COMITÉ CONSULTATIF D'URBANISME

15 AVRIL 2020

PIIA - 4224 HAMPTON - #3001808974

4224 AVENUE DE HAMPTON

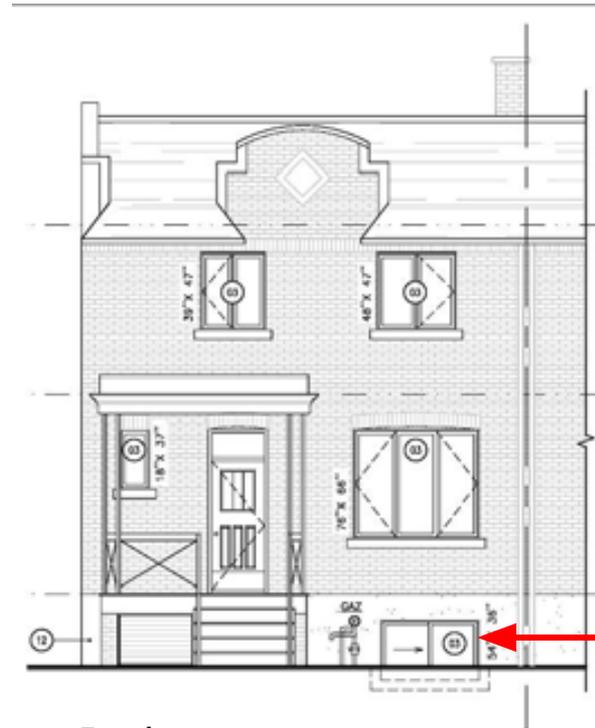
- Considérant la présence d'un compteur de gaz en proximité de la fenêtre à être agrandie;

Après étude des documents présentés, la Direction conclut que le projet est conforme aux articles 113 et 668 du Règlement d'urbanisme de l'arrondissement de Côte-des-Neiges—Notre-Dame-de-Grâce et formule un avis favorable au projet.

4568 RUE
STANLEY-WEIR

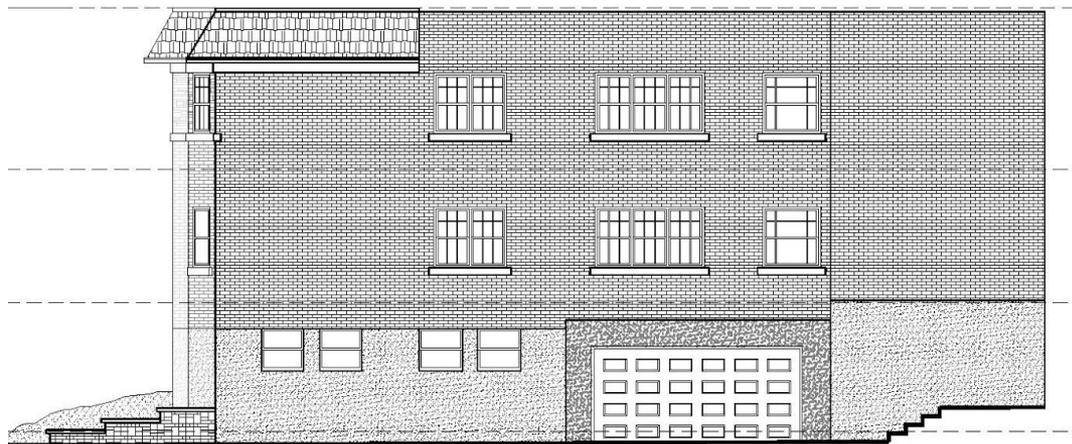
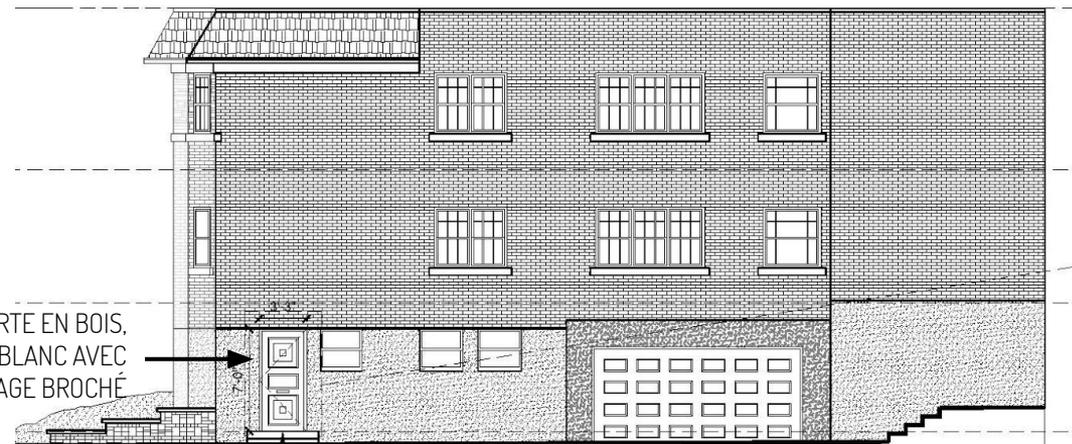
- Considérant que la porte proposée ne s'agit pas d'une porte secondaire du logement au rez-de-chaussée;
- Considérant que la porte proposée servira d'accès à un nouveau logement;

Après étude des documents présentés, la Direction conclut que le projet est conforme aux articles 113 et 668 du Règlement d'urbanisme de l'arrondissement de Côte-des-Neiges—Notre-Dame-de-Grâce et formule un avis **favorable** avec la **condition** que le modèle de la porte à être installée ait une apparence représentative des autres portes d'entrée du secteur.

1 PLAN SCUL-SOL (ESCALIER EXIST)
S2 ECHELLE: 3/16"=1'-0"

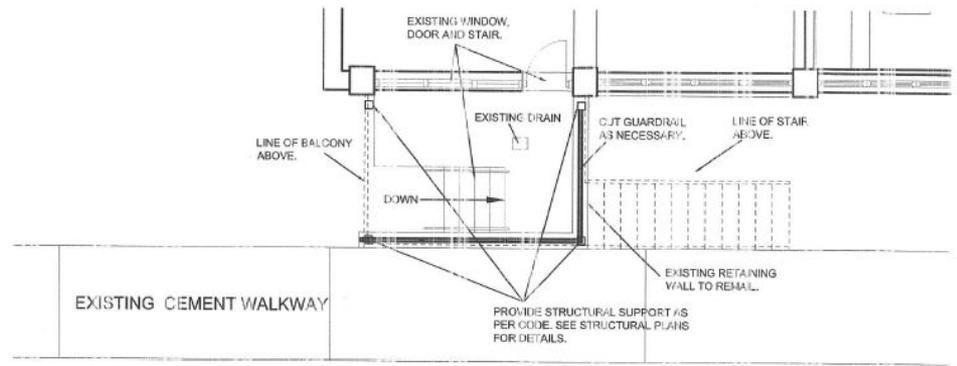
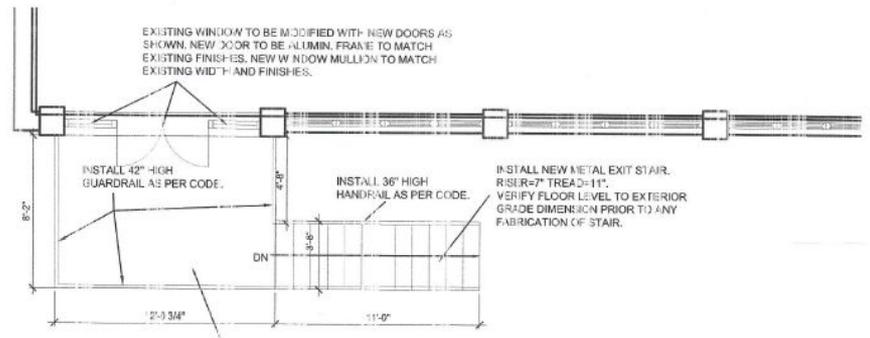
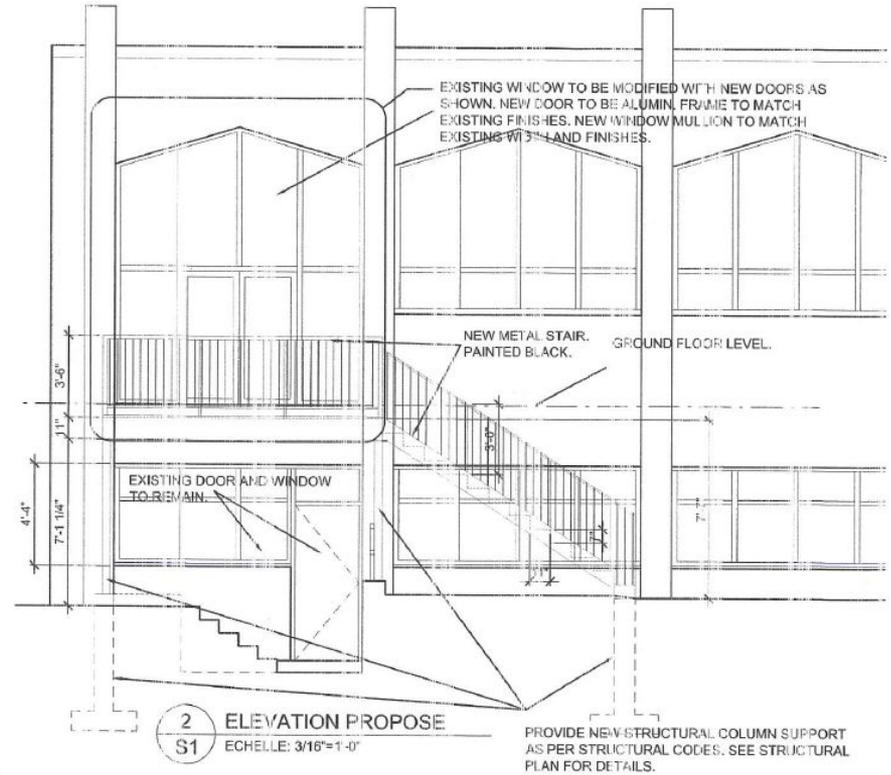
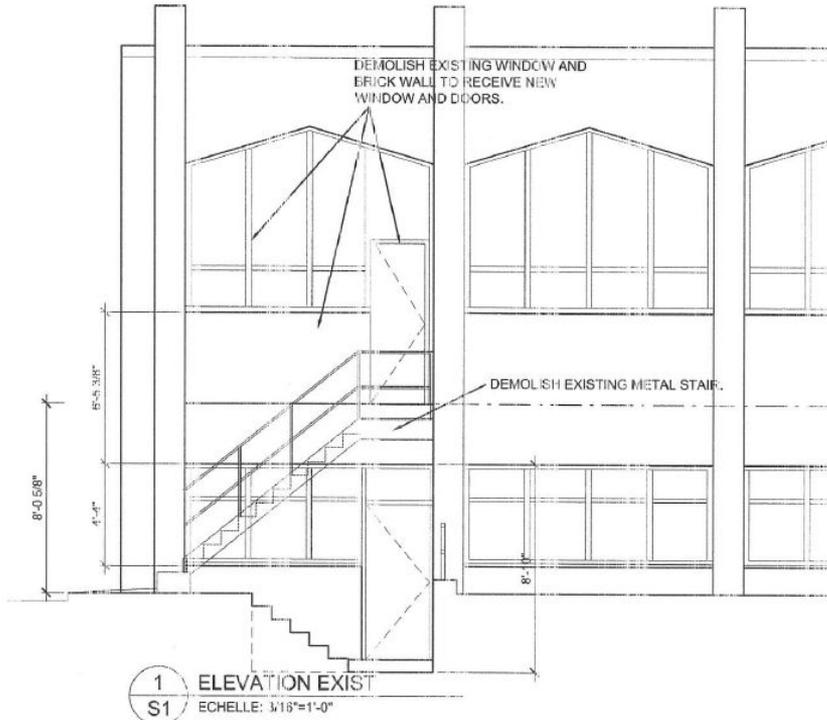
118	1°	la sauvegarde du caractère unique et distinctif des bâtiments ou du site et la protection de chacune de leurs parties ou de leurs caractéristiques architecturales;	✓	Bien que l'agrandissement des ouvertures composant la baie déroge de l'apparence d'origine, les modifications proposées s'insèrent harmonieusement dans la composition d'ensemble de la façade.
118	2°	le maintien des caractéristiques dominantes du paysage urbain;	✓	condition existante préservée
118	3°	le respect du mode d'implantation existant.	✓	condition existante préservée
668	1°	conformité du projet aux orientations, objectifs, plans et politiques municipales en matière d'aménagement, d'architecture et de design;	✓	La proposition pourrait être plus imaginative pour un Immeuble significatif.
668	2°	qualités d'intégration du projet sur le plan architectural;	✓	S'assurer que le garde-corps de la cour anglaise soit remplacé par un nouveau conforme et qui s'apparente à celui proposé pour l'escalier et le balcon.

Photo 1: vue avant du Collège

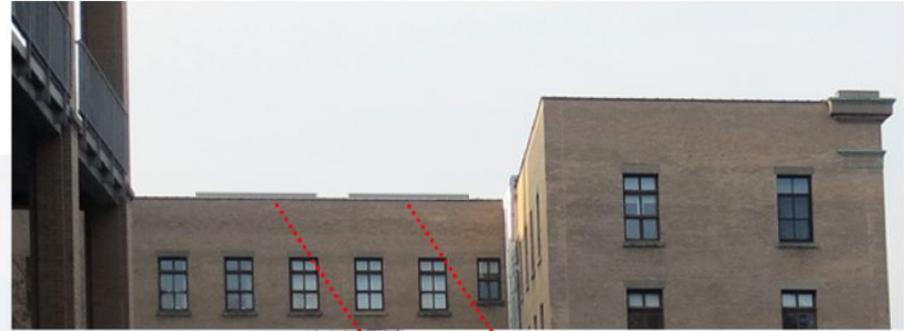
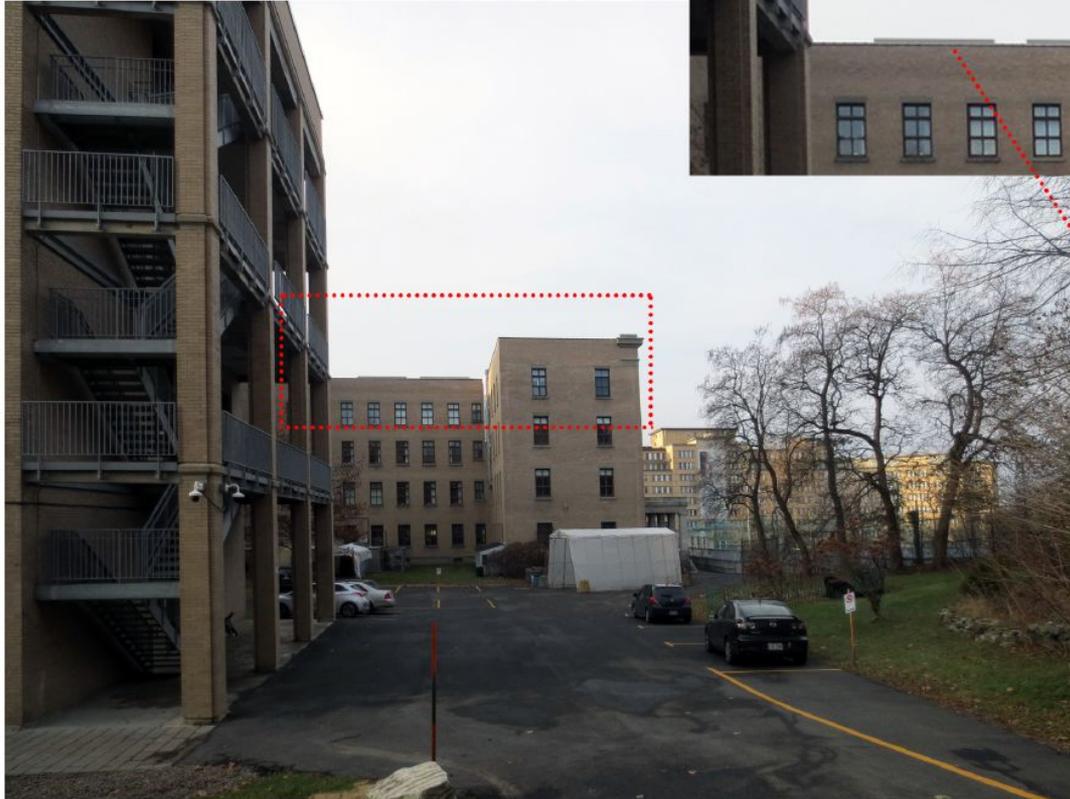
- L'intégration intérieure des équipements requis serait une intervention trop envahissante sur l'ensemble des bâtiments, leurs aménagements et leurs structures.
- L'implantation surélevée du bâtiment réduit considérablement l'impact visuel des équipements.
- L'ajout d'écrans afin de dissimuler les appareils hors toit serait plus invasif sur le toit que de les laisser apparents.

Élévation proposée

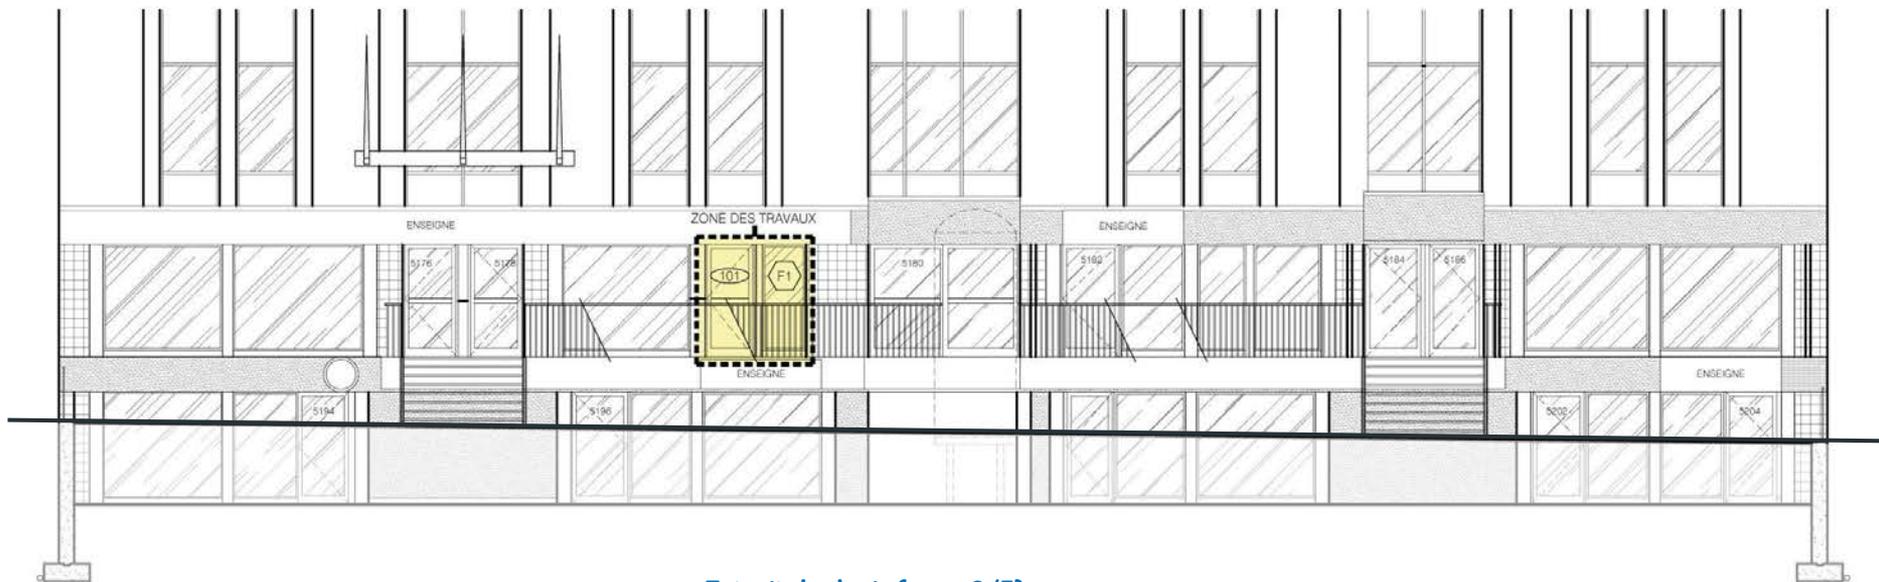
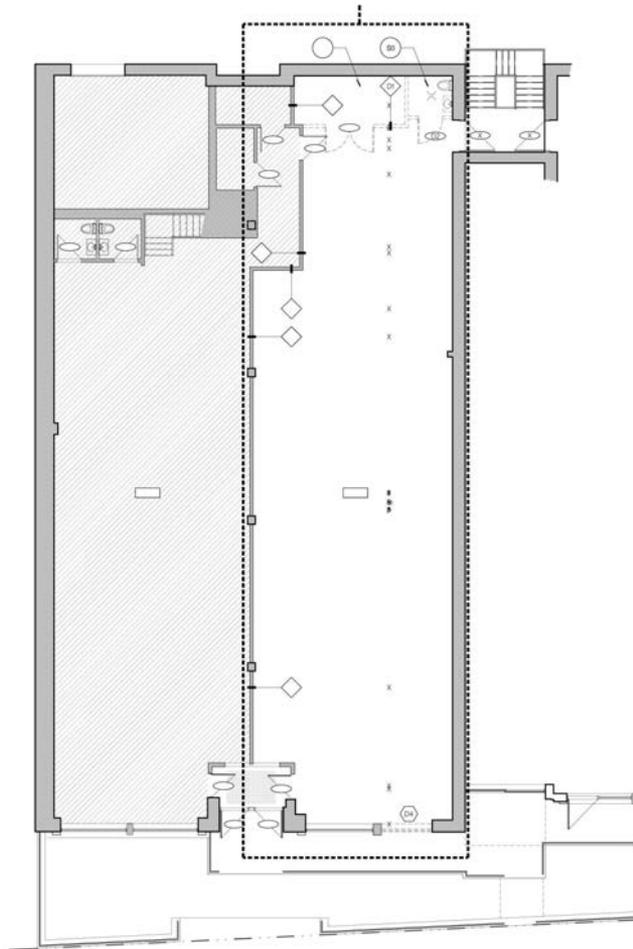
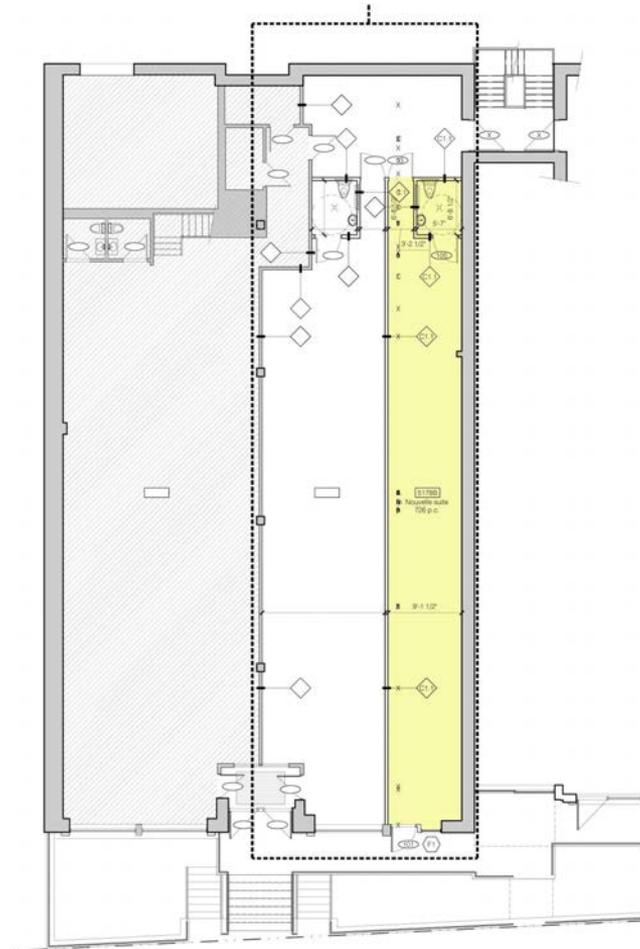
- Considérant que la modulation proposée de la vitrine respecte le principe de composition de la façade. ;
- Considérant que le projet est compatible avec le style et la fonction de l'immeuble;
- Considérant que la proposition est en accord avec la valeur de l'immeuble et n'a pas d'impact significatif sur le milieu dans lequel il s'inscrit.

Après étude des documents présentés, la Direction conclut que le projet est conforme aux articles 113 et 668 du titre VIII (PIIA) du règlement d'urbanisme de l'arrondissement de Côte-des-Neiges—Notre-Dame-de-Grâce et formule un **AVIS FAVORABLE** au projet.

Situation existante

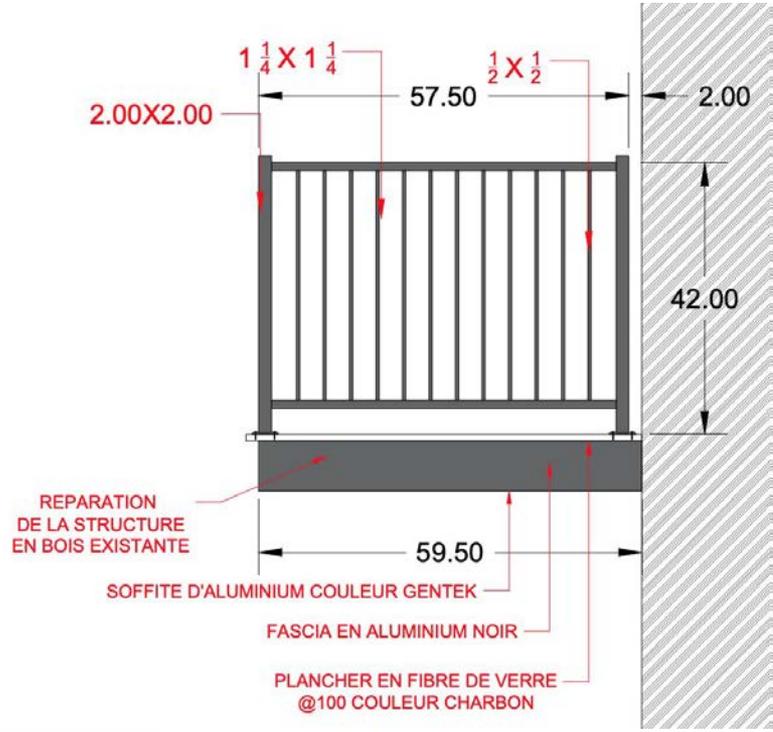
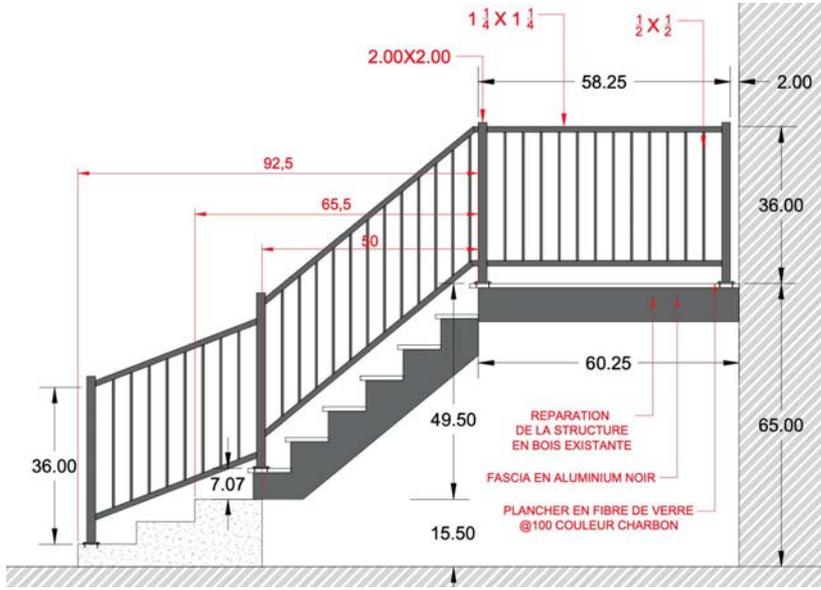
- **Considérant que les dimensions des balcons ne sont pas modifiées;**
- **Considérant que le matériau proposé des garde-corps améliore la situation existante;**

ÉLEVATION NORD – MUR ÉCRAN POUR ÉVAPULATEUR
UNITÉ MÉCANIQUE AILE OUEST 1:50 A2

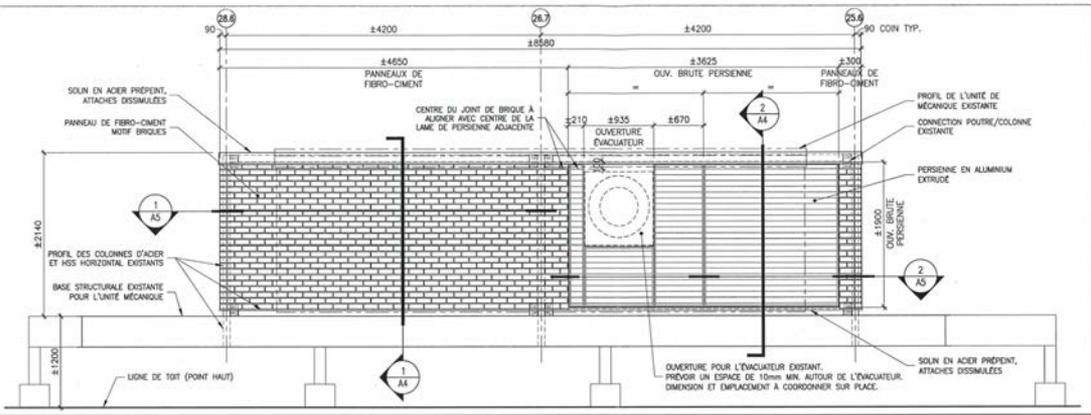
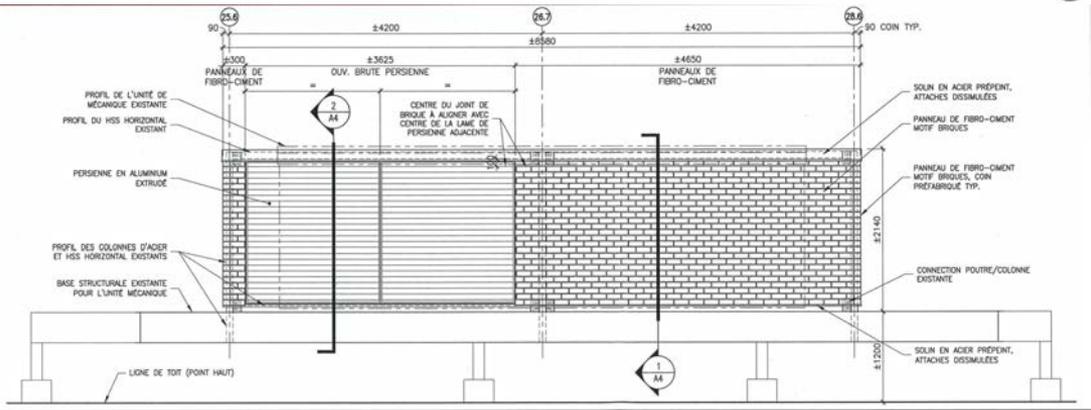
2.	qualités d'intégration du projet sur le plan architectural;	OK	Vient chercher le matériau d'origine pour dissimuler les appareils mécaniques
3.	efficacité des éléments visant à réduire les effets d'ombre et de vent;	-	Ne s'applique pas
